PROJETO HIDROSSANITÁRIO

ESCOLA DO FUTURO DO GOIÁS EM ARTES BASILEU FRANÇA

BLOCO 3 - TERREO + 3 PAVIMENTOS

PAVIMENTO 2 - PROJETO HIDRÁULICO - ÁGUA FRIA

REVISÃO DE: JUNHO DE 2020 - APOIO TÉCNICO SENFRA PARA LIBERAÇÃO DE FRENTE DE TRABALHO NA ÁREA EM EXECUÇÃO.

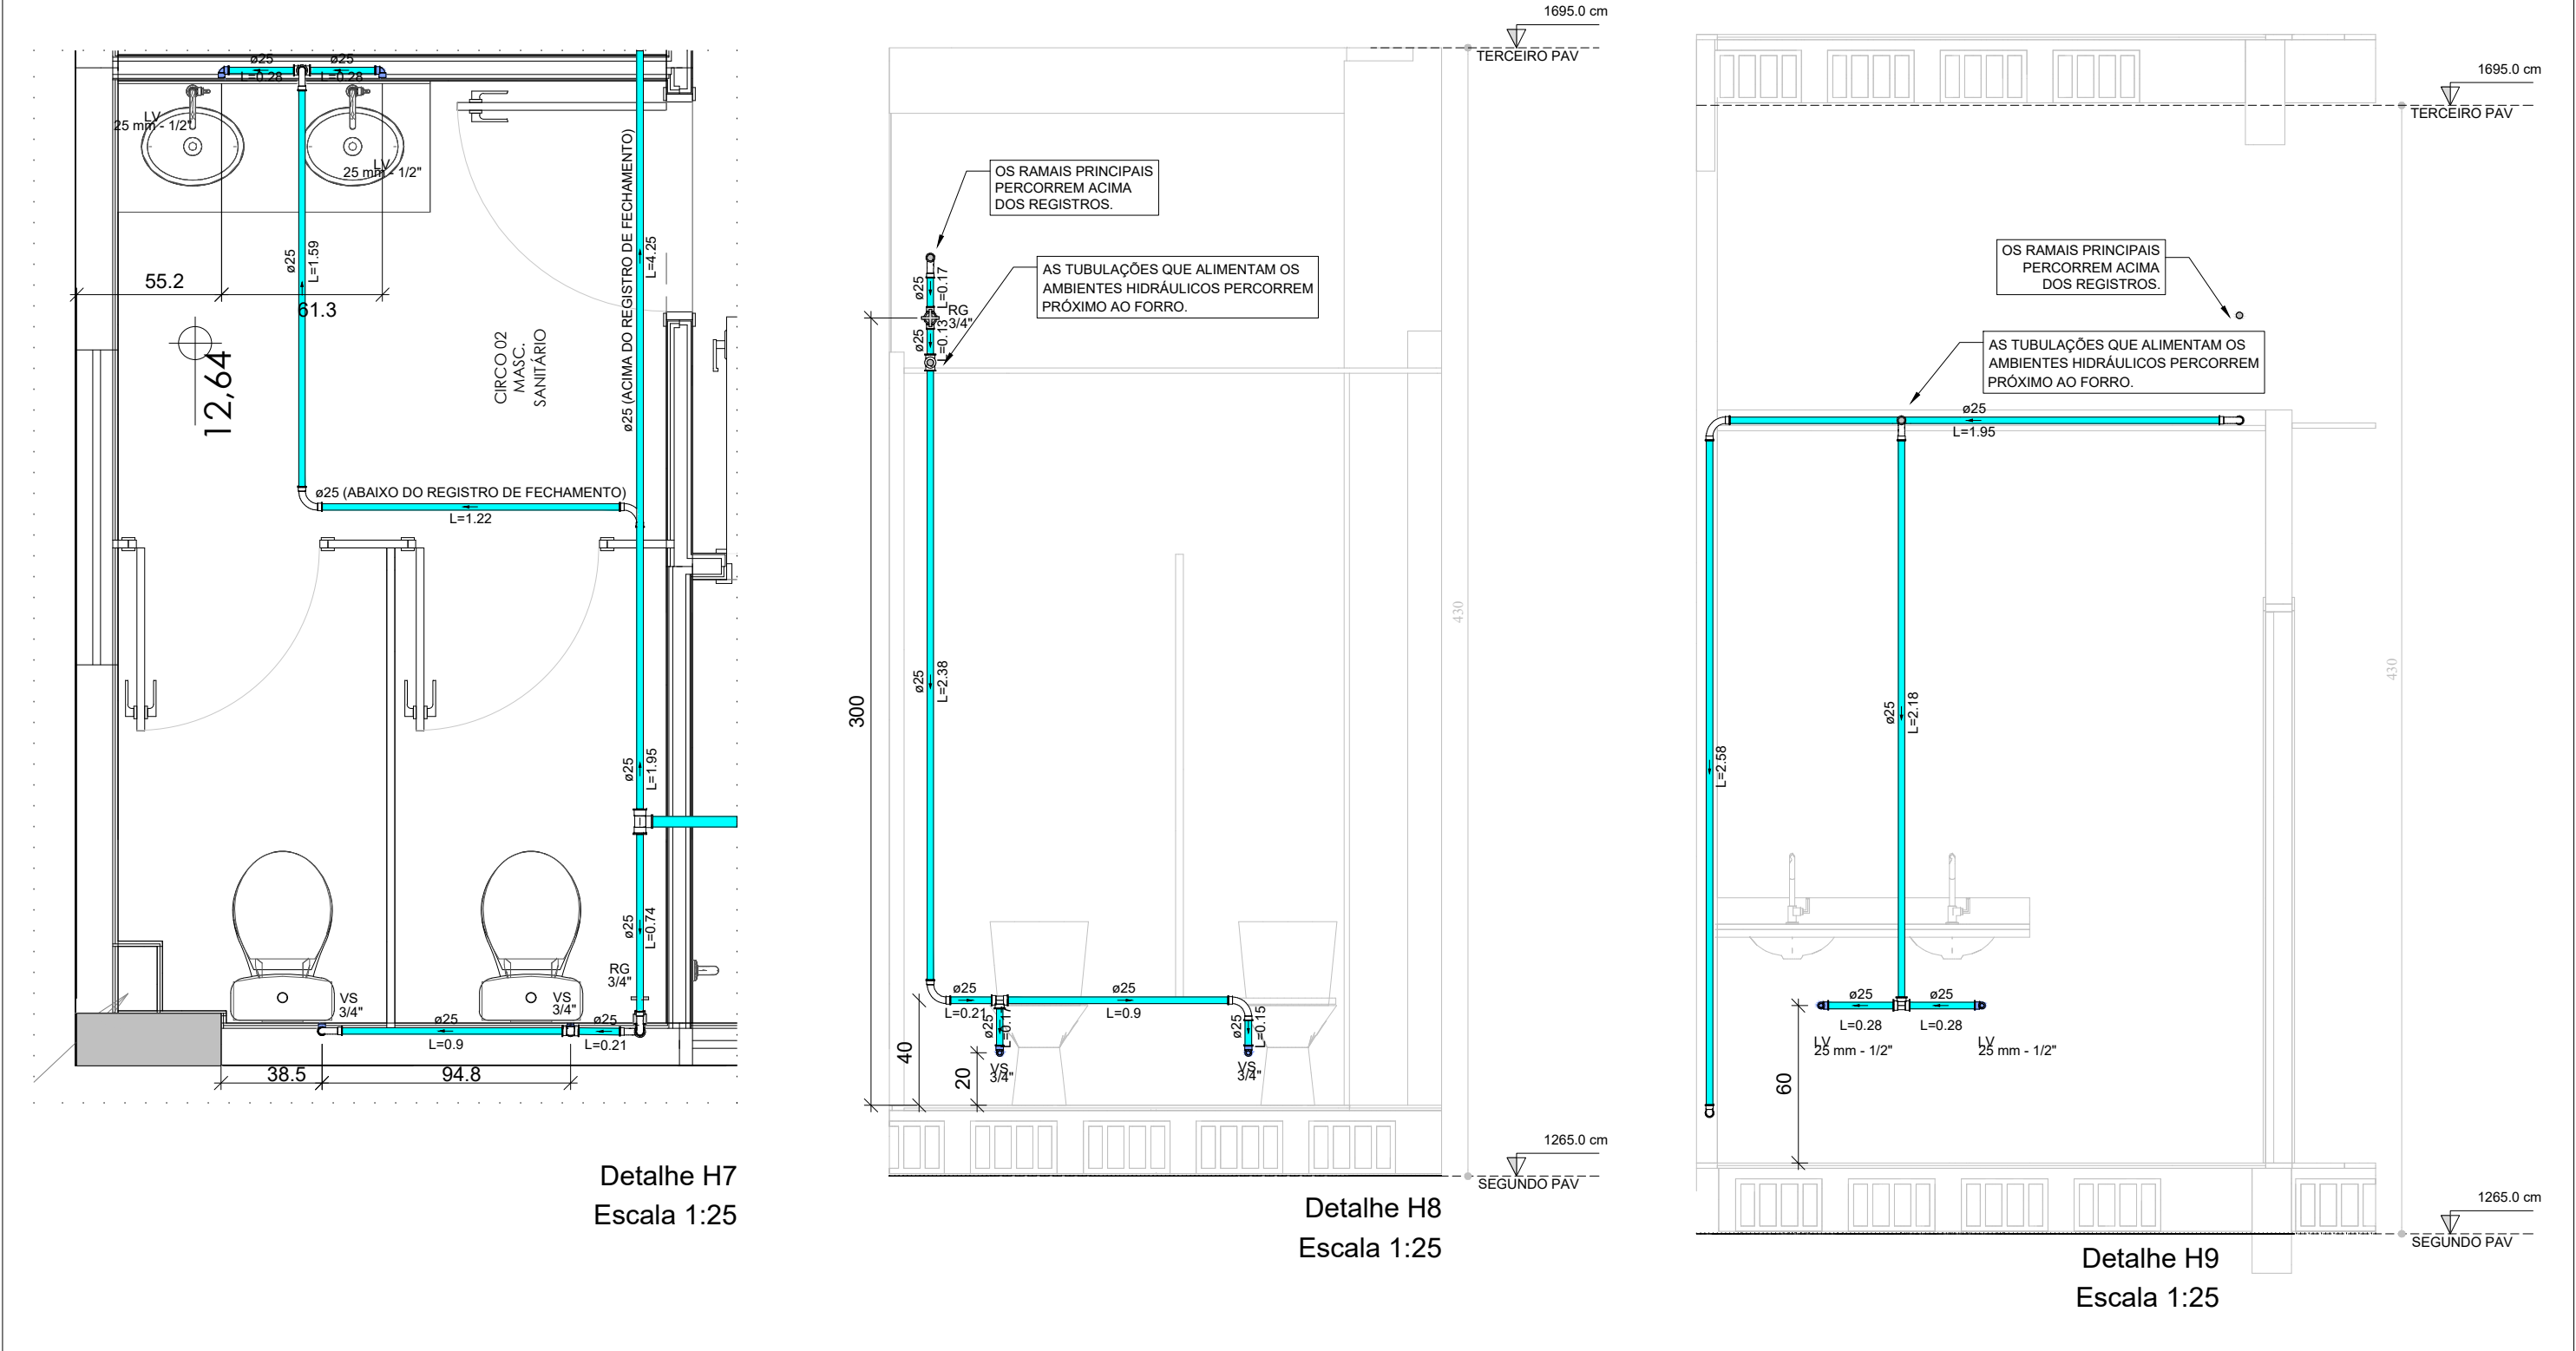
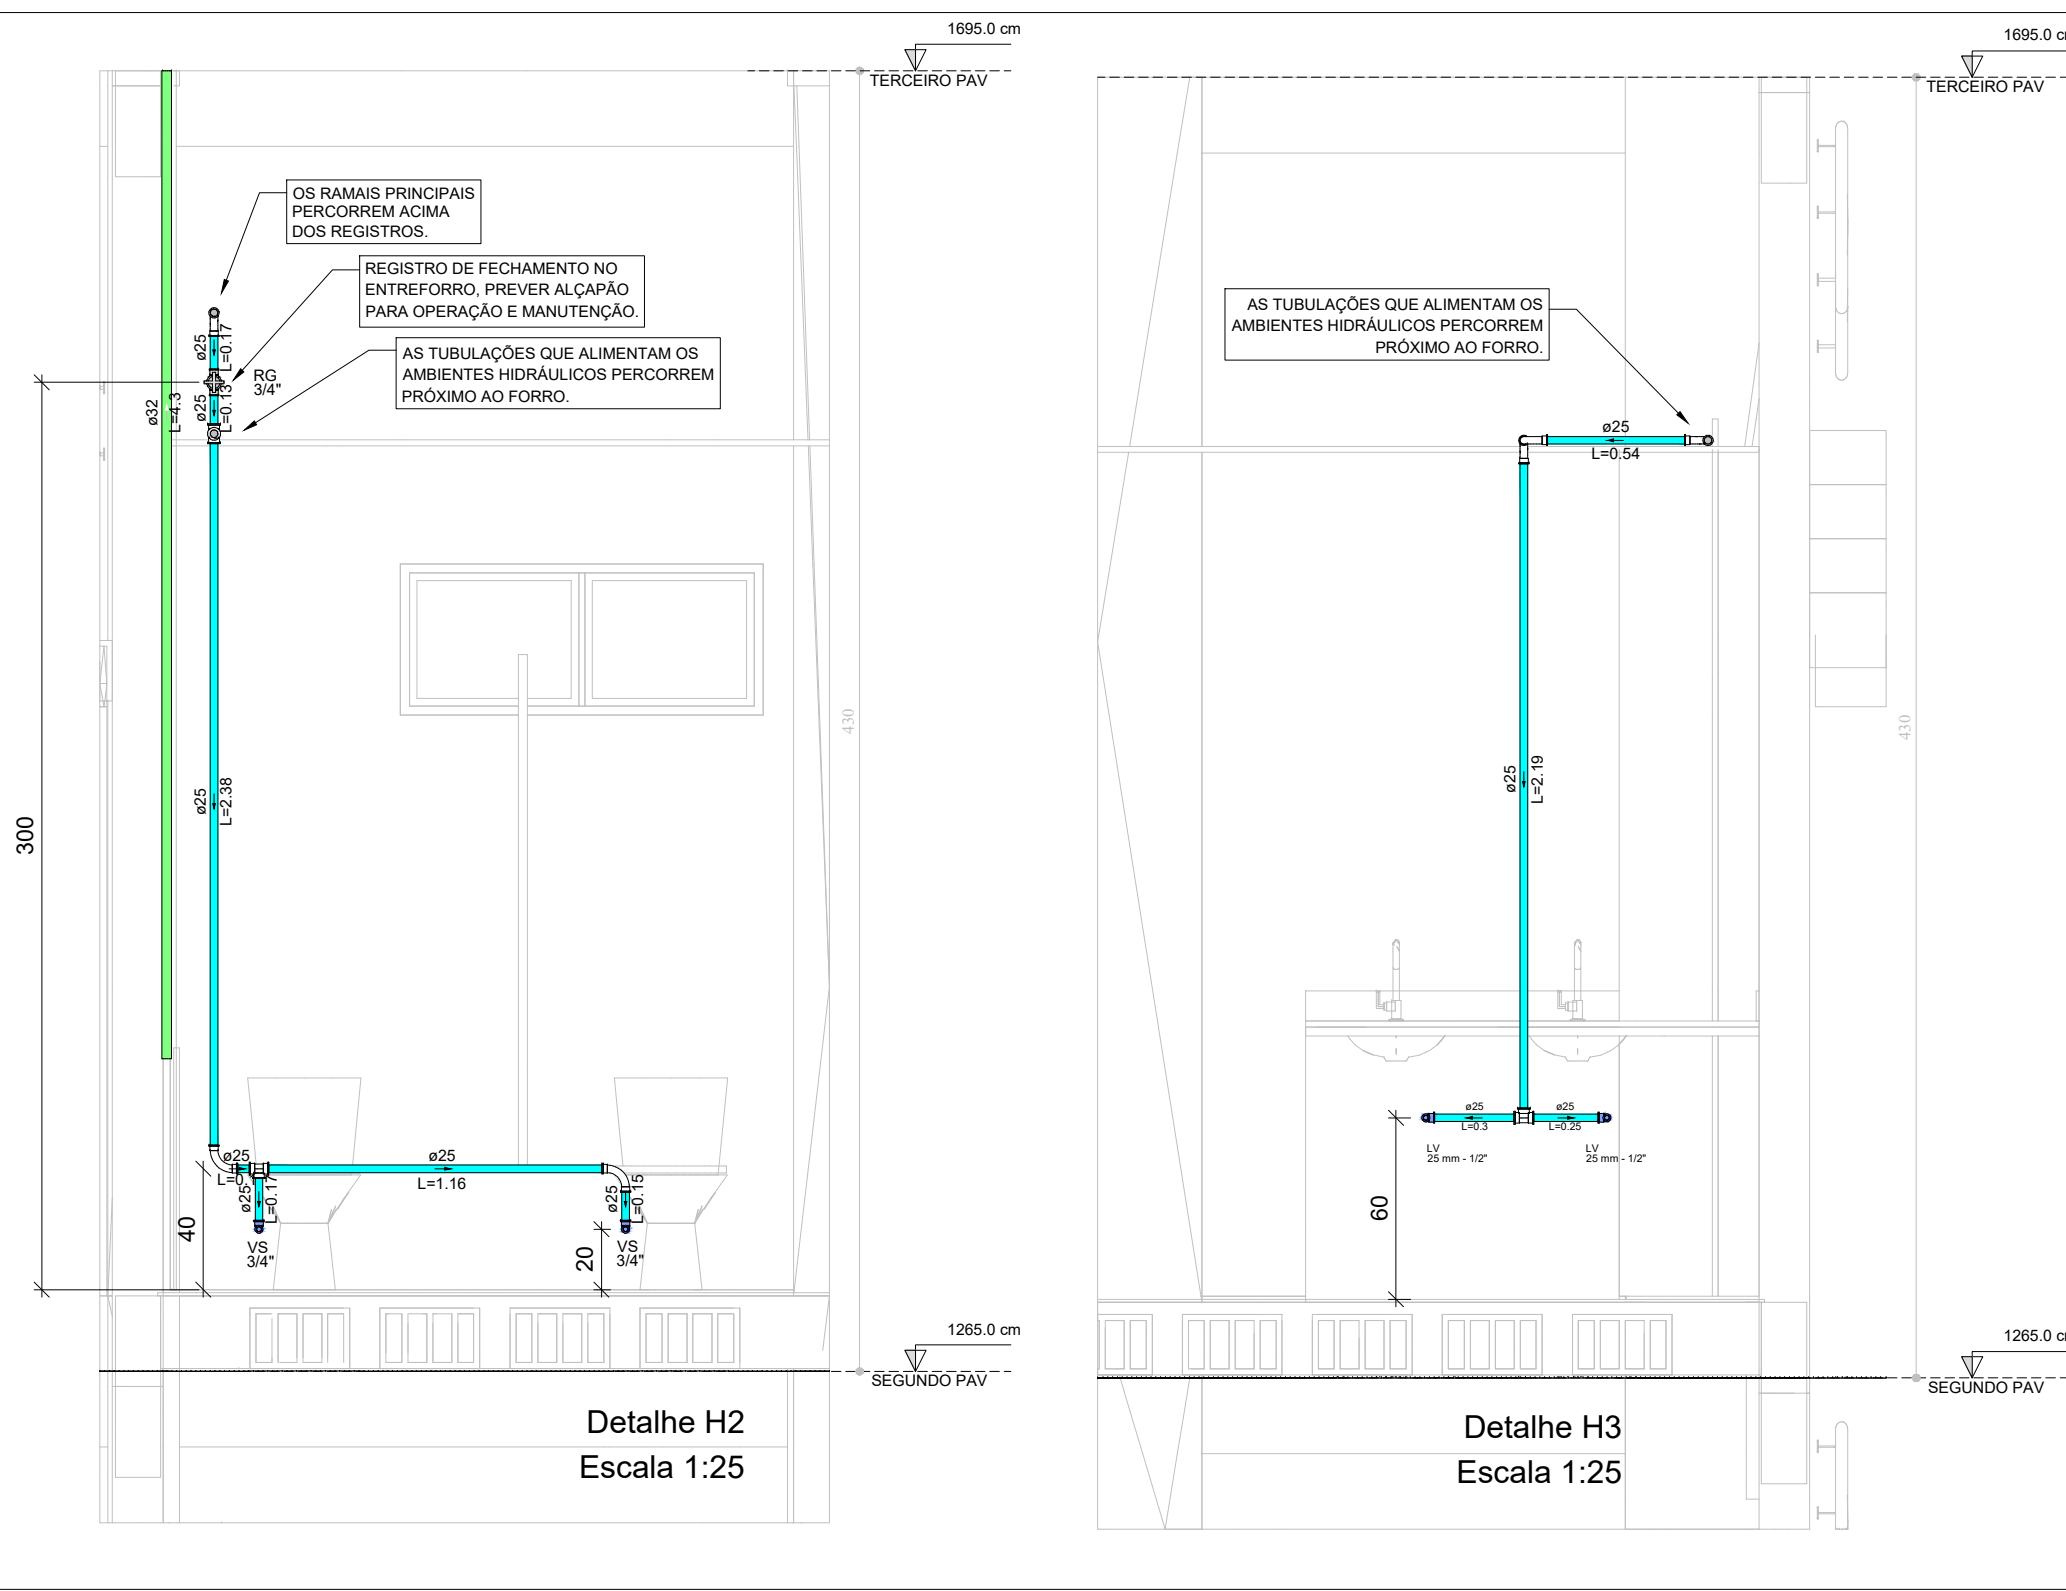
A **REVISÃO RF** foi realizada em apoio técnico ao processo de sub-emprego do CONTRATO 142021 - SECTI e SENFRA, tendo como base o apontamento das REVISÕES RF e Círculo, além das análises realizadas nos envios apresentados pelos processos citados. Tendo em vista o tratamento da transição dos sigla belizenses do BLOCO 3 de modo a possibilitar o andamento desta etapa do obra.

Para o desenvolvimento desta **REVISÃO** utilizou-se como base a **REVISÃO** licitada pela SECTI, **SENFRA-BHORO-FRA - 05-16 - TERÇO - 1° PMD - HANG-SD - BLOCO 3**

A **REVISÃO RF** foi elaborada pela SENFRA visando à compatibilização do projeto com as demais disciplinas, especialmente arquitetura, e-ordenamento e ventilação.
